敦賀発電所2号炉
「敷地の地形，地質・地質構造について」
に関する審査資料の記載の不備について
(補足説明資料2 個々の記載の不備の具体的内容・類型化)
再点検結果

令和元年10月11日
日本原子力発電株式会社

連続性評価の具体的プロセス(防潮堤等, 起点破碎部:H24-B11-1, ②-S)

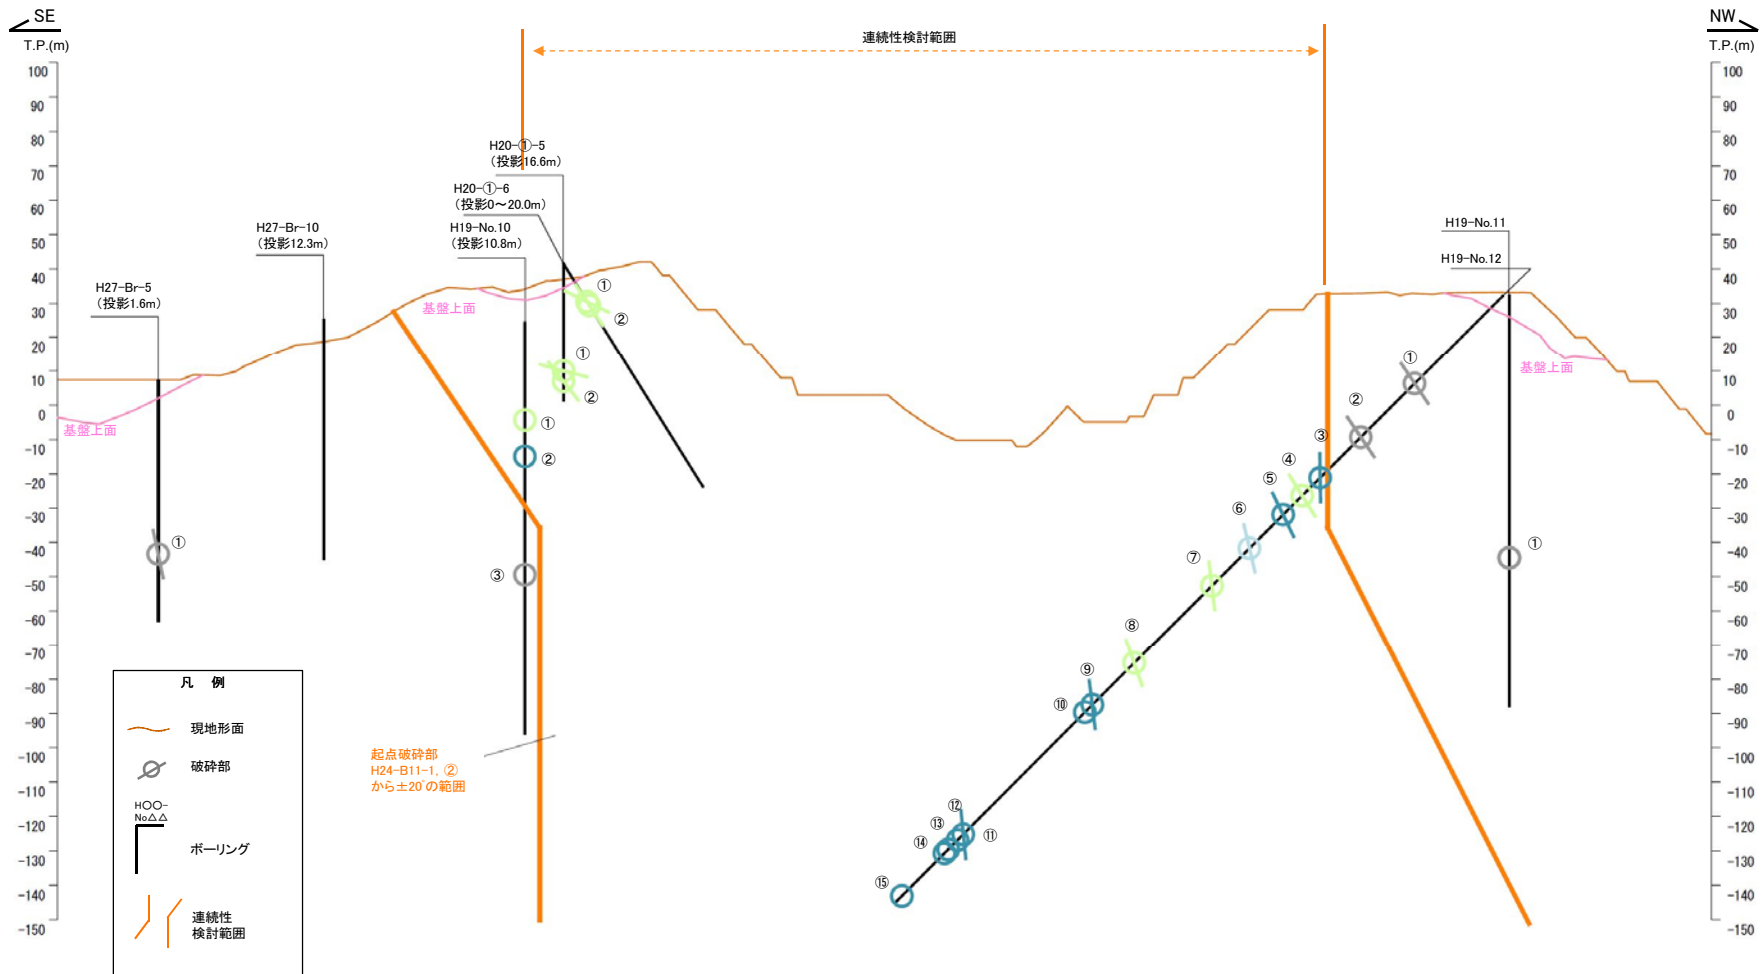
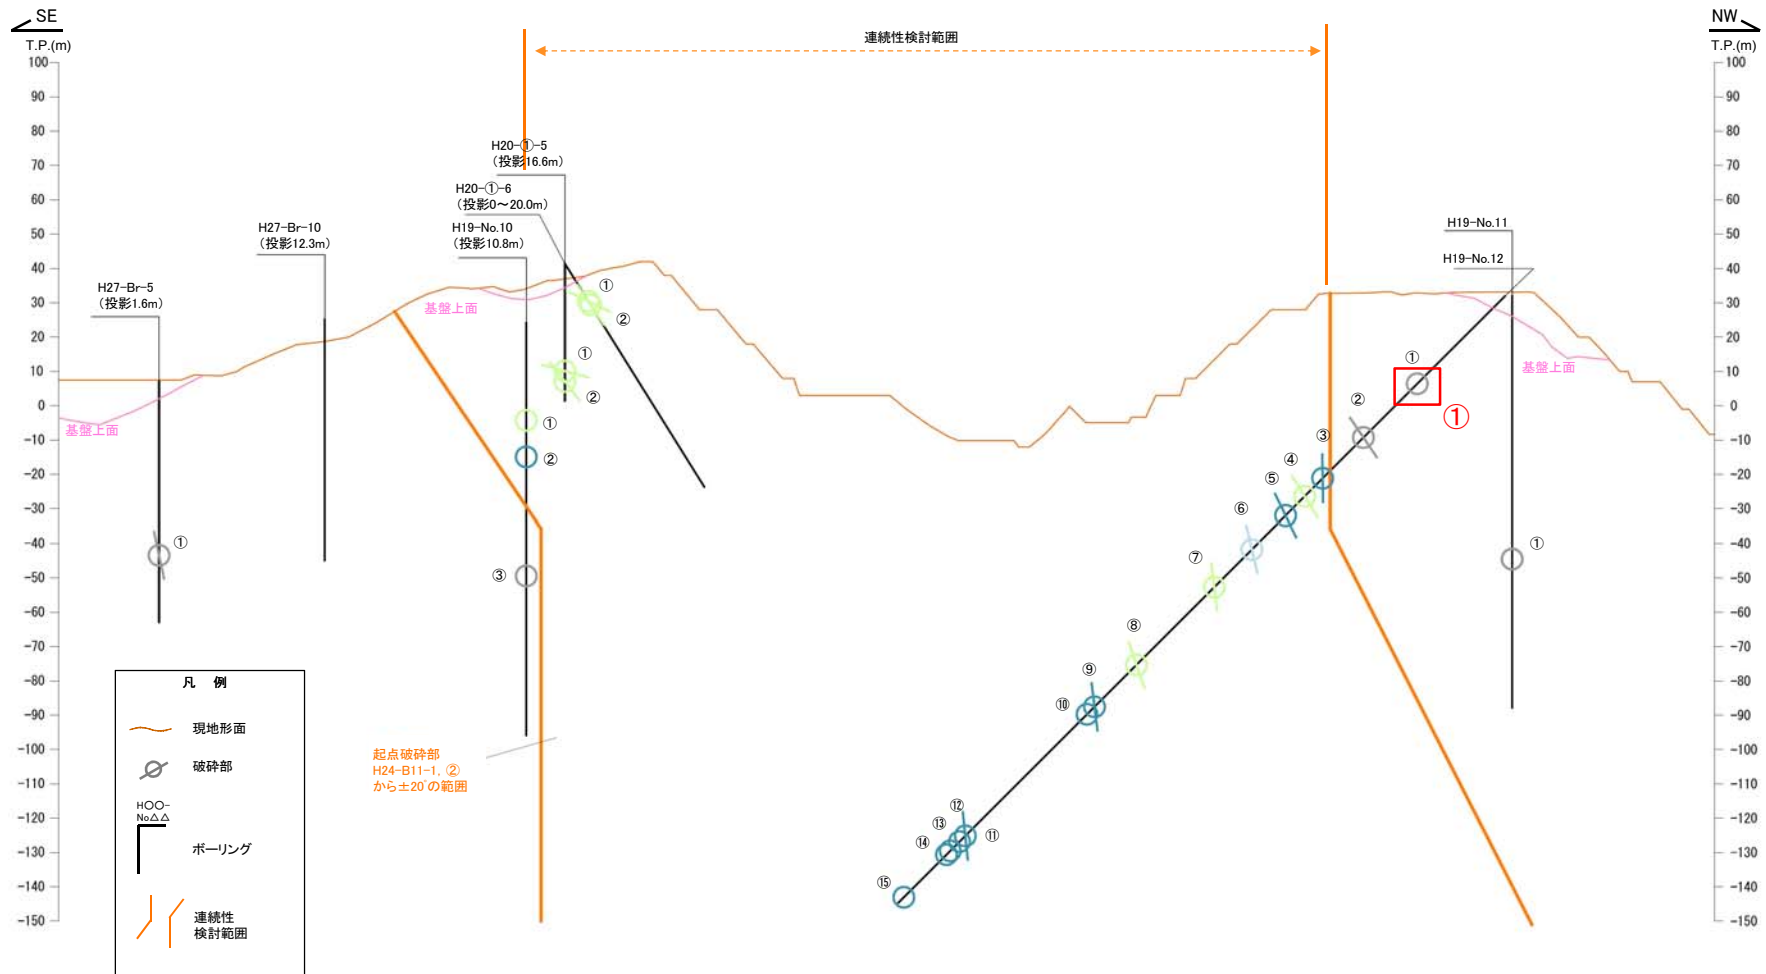
137, 139, 141(分類D)①

破碎幅の修正に伴い連続性検討の順番が変わったことにより、表の着色を修正したもの。

H30年11月30日審査会合にて説明した当該破碎部の傾斜を見直した結果を本断面図に反映していなかった。

連続性評価の具体的プロセス(防潮堤等, 起点破碎部:H19-No.12, ③)[A-A' 断面]

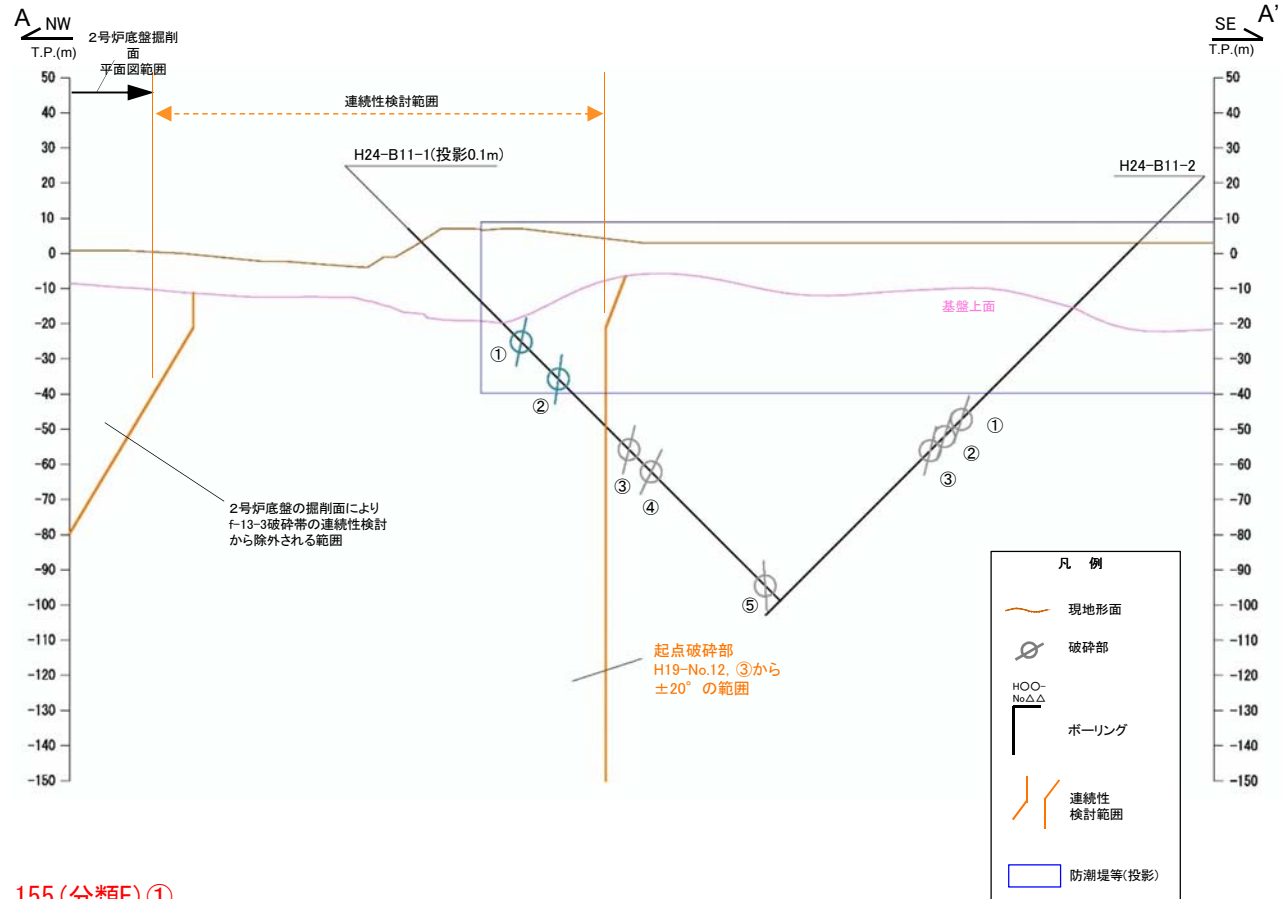
155 (分類E) ①
他のページで使用している凡例を転用したものであるが、色の変更のし忘れ及び不必要な凡例を削除し忘れた。

連続性評価の具体的プロセス(防潮堤等, 起点破碎部:H19-No.4, ⑬)[A-A' 断面]

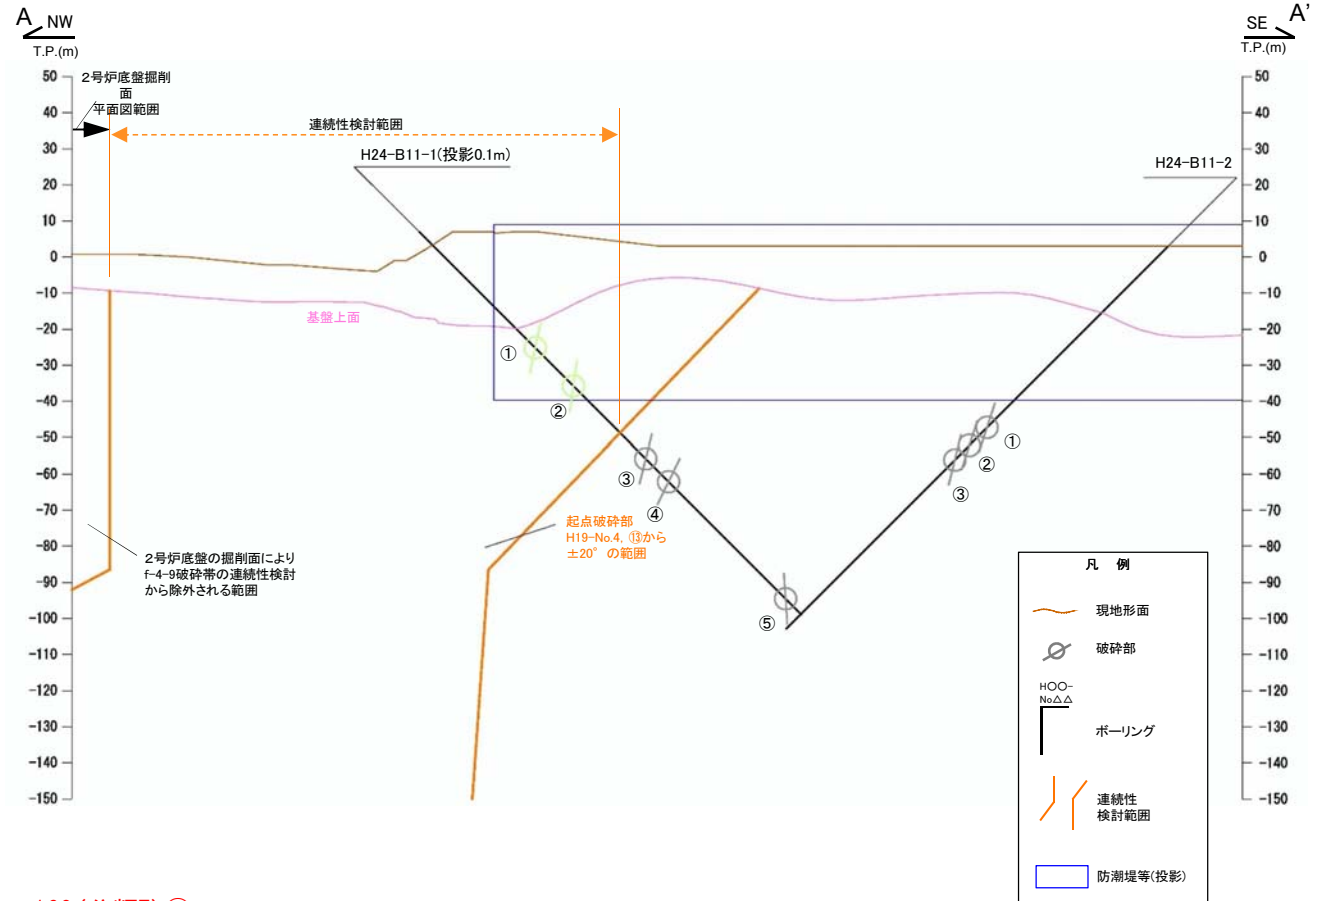
160(分類E)①
他のページで使用している凡例を転用したものであるが、色の変更のし忘れ及び不要な凡例を削除し忘れた。

連続性評価の具体的プロセス(防潮堤等, 起点破碎部:H24-B11-2, ①-S)

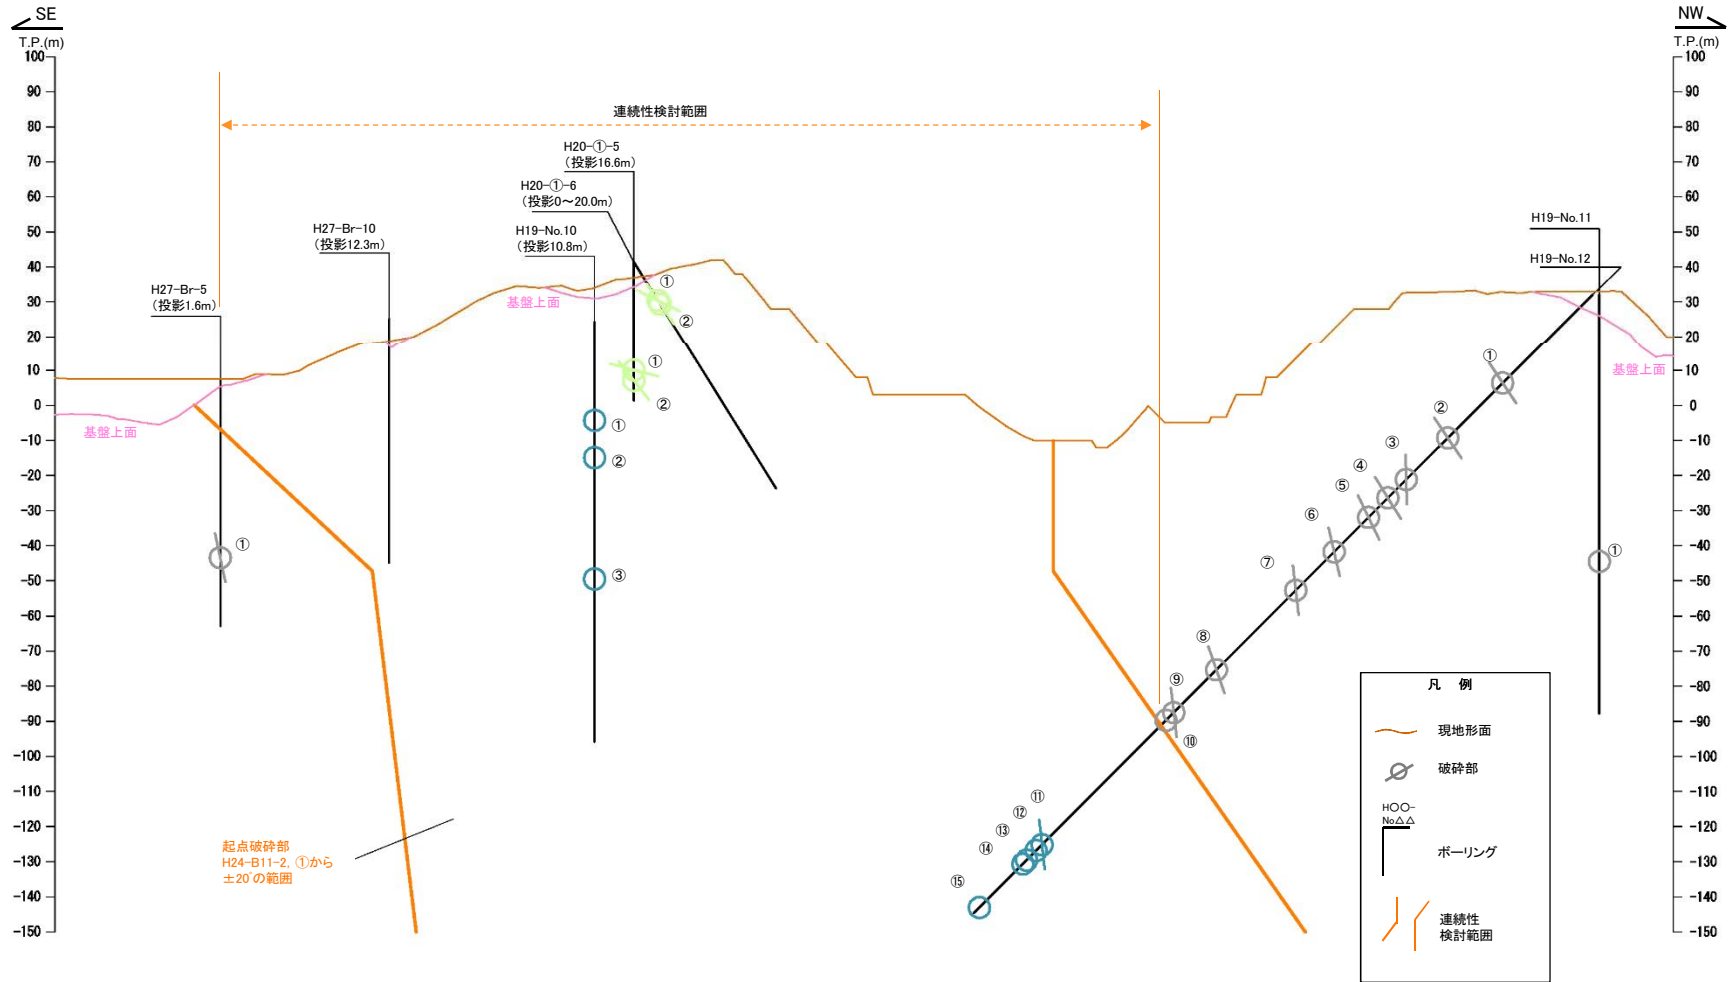
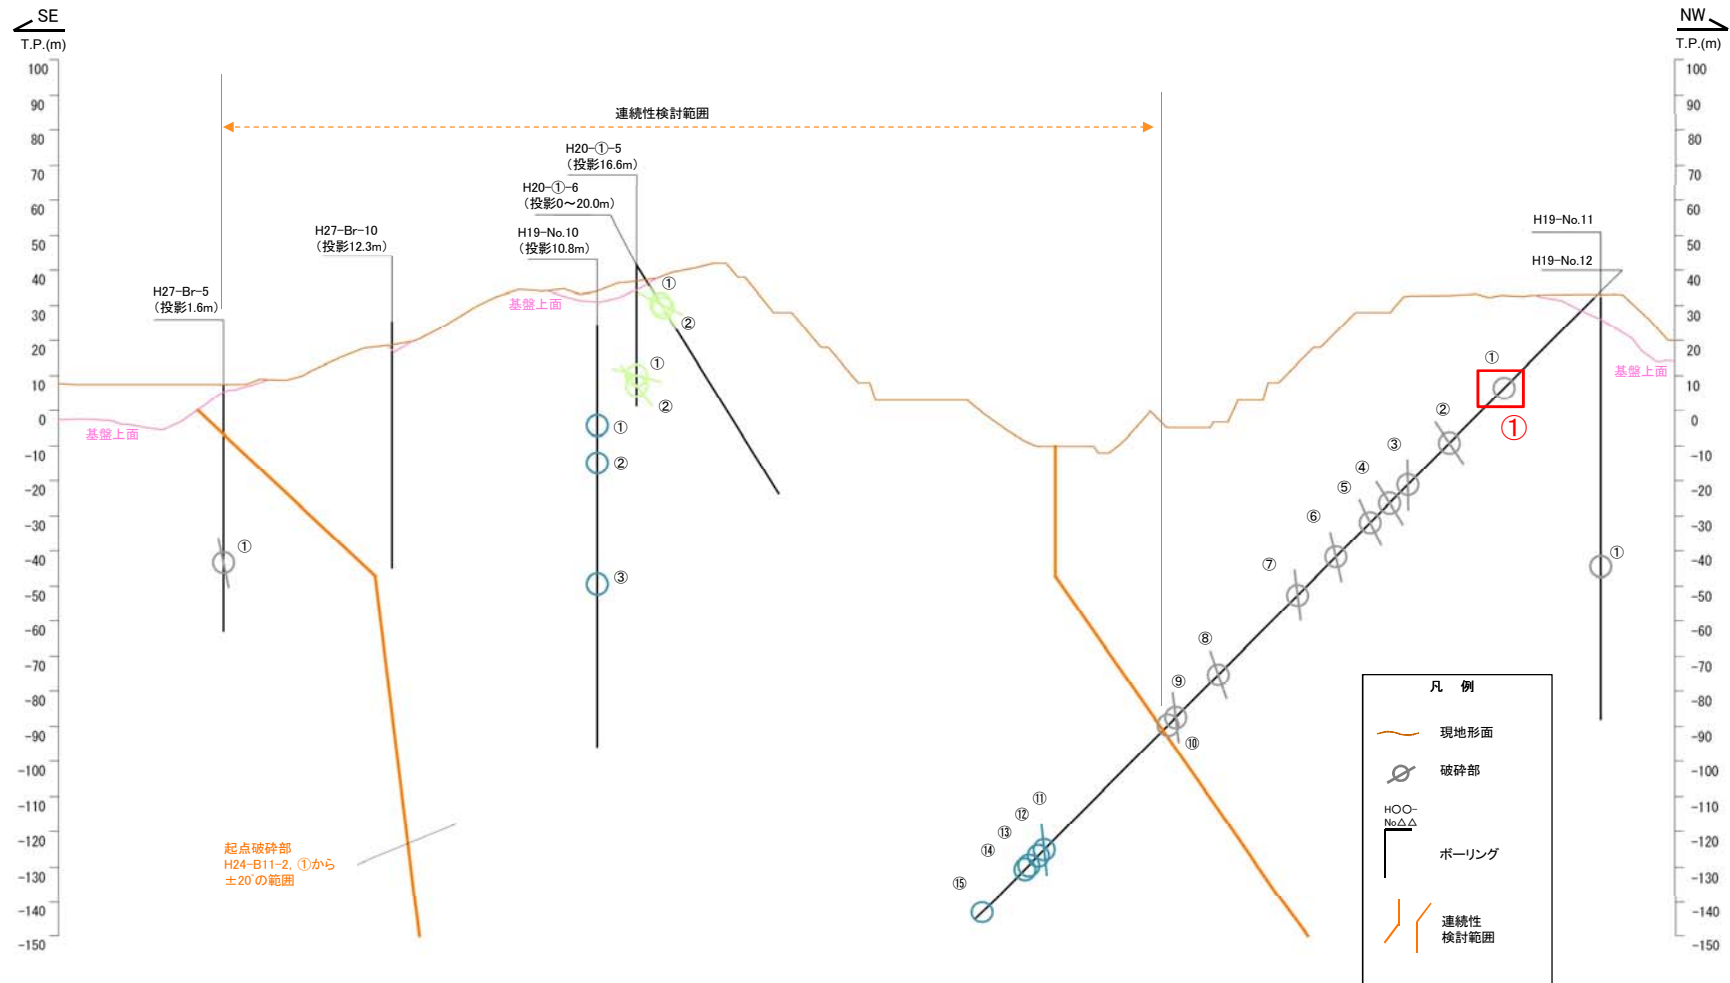
161(分類D)①
破碎帯範囲の下端深度について、転記元の性状一覧表から転記したが、転記元の記載が誤っていたため、正しい記載に修正したもの。
